# 改善箇所説明図

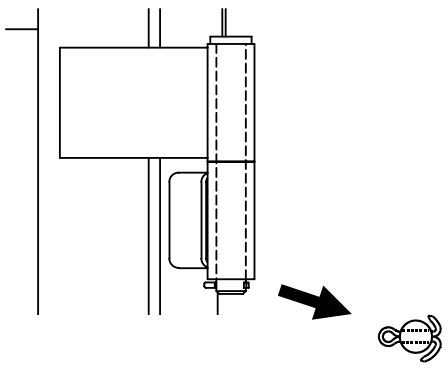
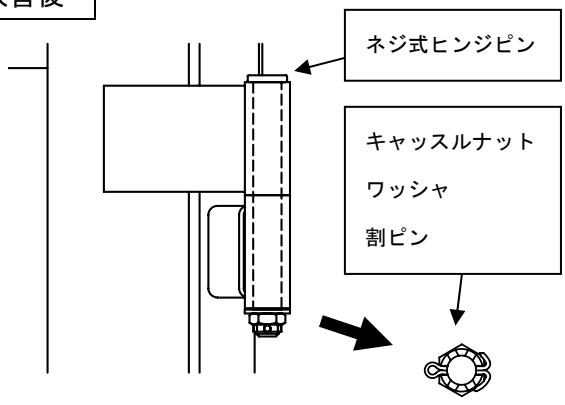
脱着装置付コンテナ専用車用コンテナのテールゲートにおいて、ゲートをコンテナに固定するためのヒンジピンに取り付けている割ピンの強度が不足しているものがある。そのため、そのまま使用を続けると、走行振動により割ピンが破断し、ヒンジピンが抜け、テールゲートが道路上に落下し、交通の安全を妨げる場合がある。

全コンテナ、ネジ式ヒンジピン＋キャッスルナットと交換する。
